ESTUDO DE IMPACTE AMBIENTAL (EIA)

EIA.CFF.CABRIL.A.146.02

CENTRAL FOTOVOLTAICA FLUTUANTE DE CABRIL (47,77 MWP)

ADITAMENTO (A)

Figura 2: Processo de decisão da fonte e respetiva viabilidade da origem da água.

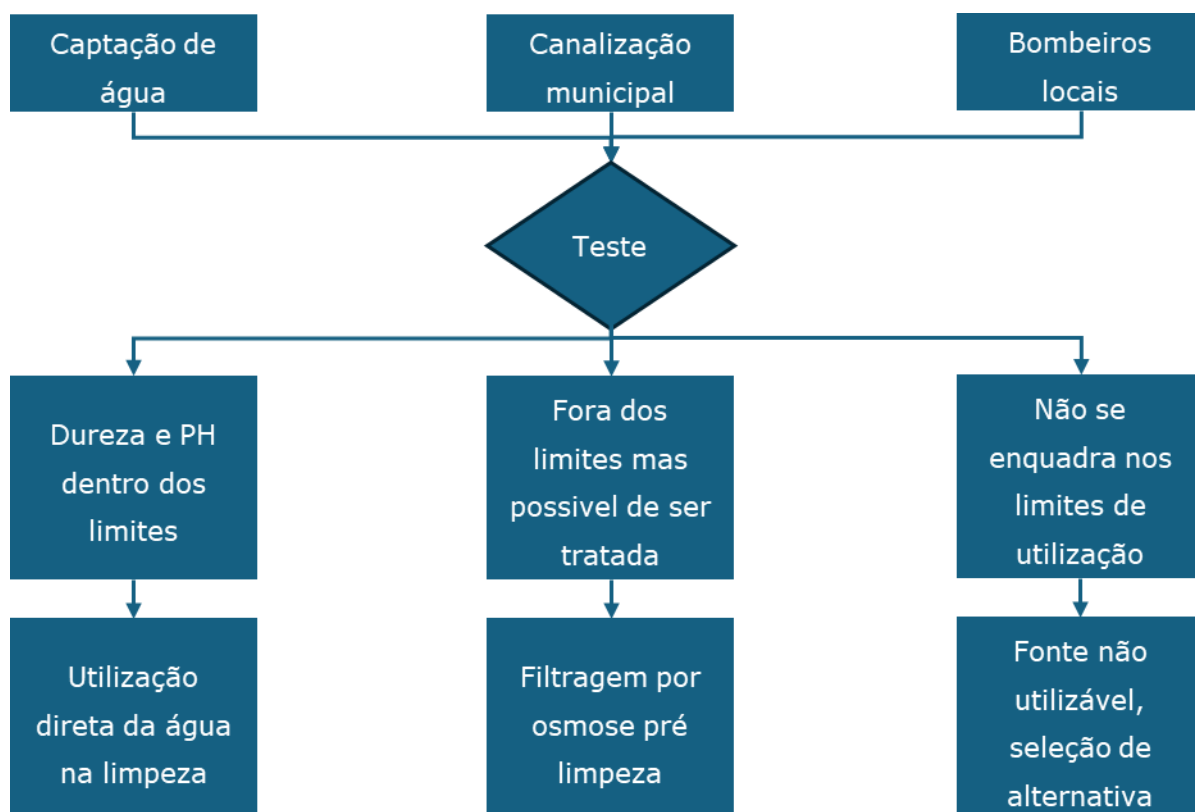
1.10. Esclarecer o processo de desmineralização da água, tendo em conta as origens possíveis referidas no EIA (furo de água no local; Bombeiros locais e câmara municipal) e o local onde será realizado. Avaliados os impactes associados à realização deste tratamento de água, caracterizando, quantificando e indicando o destino dos efluentes e resíduos gerados.

É relevante detalhar o que se entende por uma eventual necessidade de desmineralizar a água. Como foi mencionado no Relatório Síntese do EIA Consolidado (Ponto 4.6.2.2), a origem da água ainda a designar, será em conformidade com as condições, restrições e acordos que se possam obter na zona do Projeto, que poderá ter como origem: i) Furo de água no local; ii) Bombeiros locais; iii)

- Fornecer a água necessária aos trabalhos com a qualidade mínima testada, nomeadamente: i) dureza da água < 170 mg/l; ii) pH > 6. Caso estes limites sejam ultrapassados pode ser necessária filtragem por osmose por forma a garantir que os parâmetros da água utilizada são cumpridos;

O processo de decisão da fonte e respetiva viabilidade é descrito pelo fluxograma abaixo.

A limpeza dos painéis será assim feita apenas com água desmineralizada, sem adição de qualquer produto ou substância.

Figura 3: Mapa com áreas detalhadas do estaleiro.

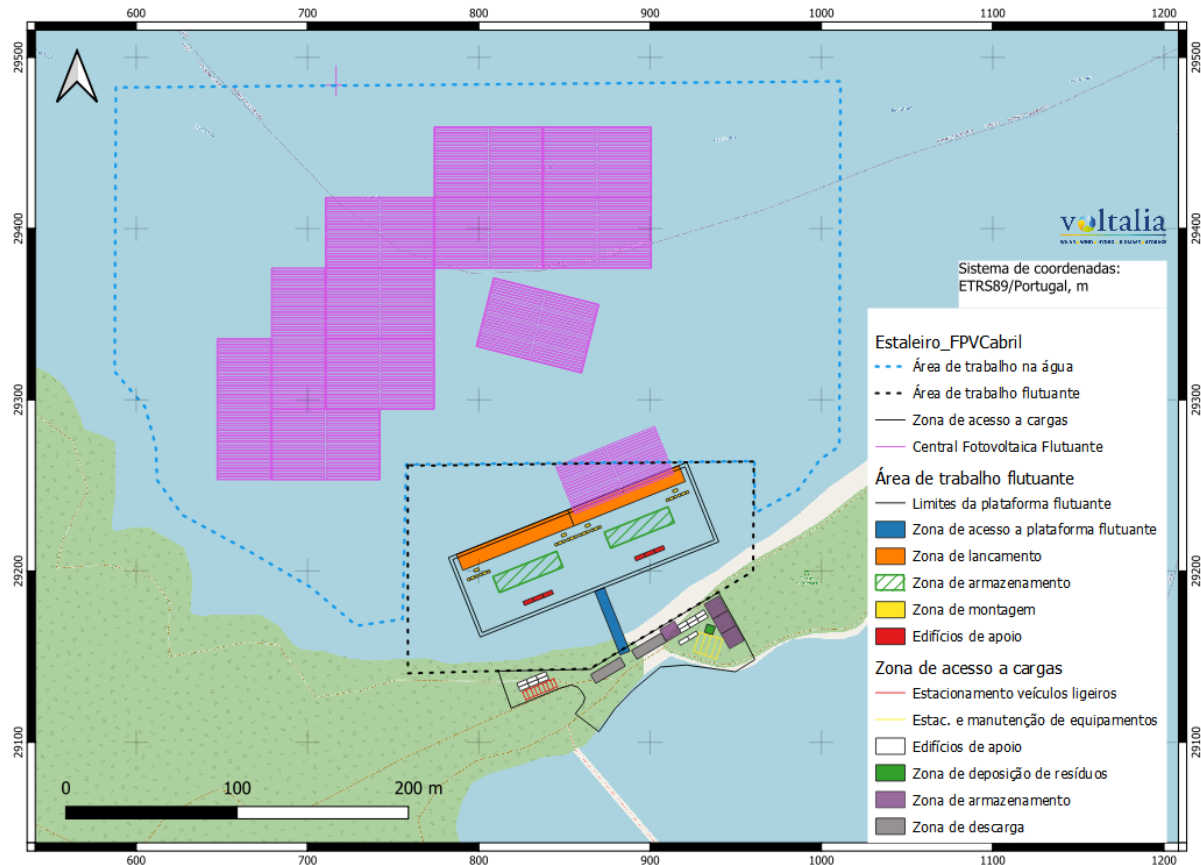
1.15. Detalhar as características da área de estaleiro, representando as áreas afetadas às diversas atividades, incluindo às instalações sanitárias, à deposição de resíduos, à lavagem das calhas das autobetoneiras, à manutenção de equipamentos e máquinas, ao armazenamento de materiais, estacionamento de viaturas, máquinas e equipamentos; caracterizar todos os seus pavimentos; representar e caracterizar o respetivo sistema de drenagem, caso exista, bem como bacias de retenção onde são depositados óleos e lubrificantes. Neste contexto, deve ser demonstrado que as operações de reparação e manutenção da maquinaria utilizada na fase de construção e a lavagem das calhas das autobetoneiras serão efetuadas fora da zona terrestre de proteção (500 m).

As principais zonas de operação do estaleiro podem ser classificadas nas áreas apresentadas no Anexo 1.2 do Relatório Síntese previamente submetido.

Zona de acesso a carga – foi estrategicamente escolhida num terreno plano com declives suaves que facilitam o acesso a água, estando a ponderação para a localização explicitada na resposta à questão 2.8. Procura assegurar a acessibilidade do local privilegiando a proximidade e estradas, evitar áreas de RAN, de domínio hídrico, árvores protegidas ou culturas permanentes. Dimensionada de forma a garantir o fluxo de veículos no estaleiro, mitigando tanto quanto possível a necessidade de intervenções no terreno como movimentação de terras. Tal como mencionado na resposta à questão 1.3, o solo do estaleiro não se prevê impermeabilizado, sendo reforçado com brita na sua superfície. No final das operações de construção estes elementos serão removidos, devolvendo o solo ao seu estado original. Uma vez que não se prevêem operações de betoneamento na zona do estaleiro de montagem e lançamento, a lavagem das autobetoneiras prevê-se ser feita junto ao local de construção da subestação, tal como mencionado na resposta à questão 1.3, a qual se encontra a mais de 500 m da albufeira. Ainda assim, mesmo que pontuais, poderão ocorrer manutenções de equipamentos e, como tal a zona para o efeito, que seria o estacionamento de equipamentos, deverá estar protegido com manta geotêxtil. De referir que, a área denominada zona de acesso a cargas no Anexo 1.2 referia-se a uma zona de abrangência indicativa e não dos limites físicos da vedação, a qual, como se pode ver no mapa de detalhe acima, não interfere fisicamente com o edifício ou do pontão de captação de águas. Dentro da zona de acesso a cargas encontram-se:

Figura 6: Distribuição da frequência cumulativa dos níveis de água.

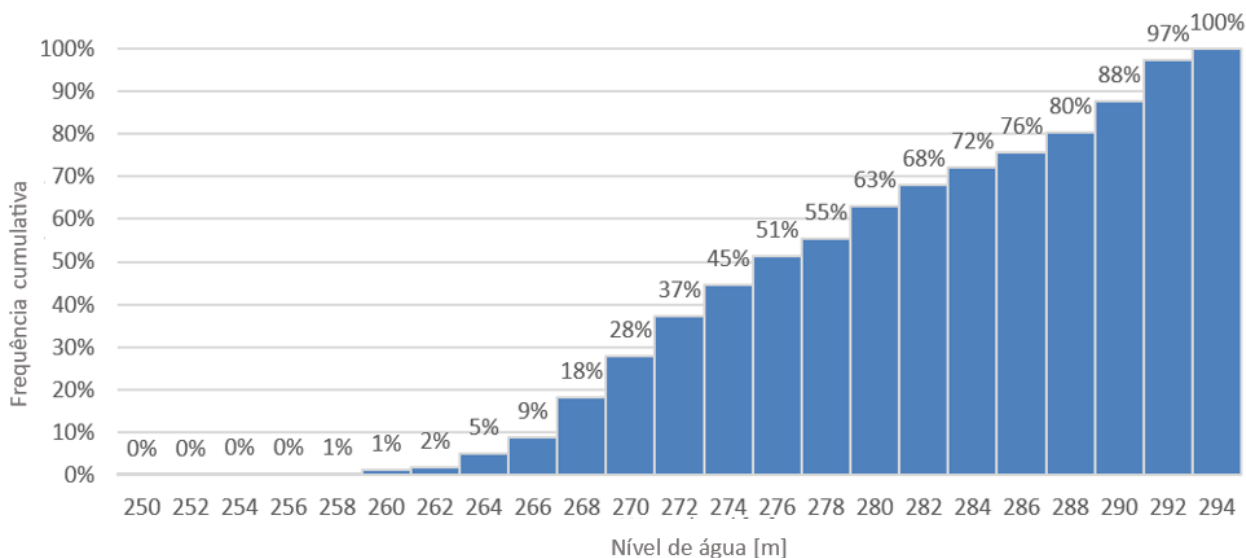
1.17. Esclarecer se é garantido que os equipamentos a instalar possuem mecanismos que permitam acompanhar a oscilação do nível de água da albufeira, em particular para situações extremas, incluindo a eventual necessidade de esvaziamento da albufeira para operações de manutenção ou de inspeção da estrutura da barragem.

O procedimento concorrencial estabelece uma cota mínima operacional da barragem, 240 m, a qual pode variar até aos 296 m no seu enchimento máximo. Para o dimensionamento do sistema de amarração flexível foram tomados em consideração os dados

históricos da barragem publicados pelo SNIRH, apontando para uma cota mínima de água histórica desde 1984 de 250 m, podendo ser consultado no gráfico abaixo a distribuição de frequência das ocorrências desde que há registos diários, gráfico esse que também pode ser encontrado no capítulo 4.3.2.7 do Relatório Síntese do EIA.
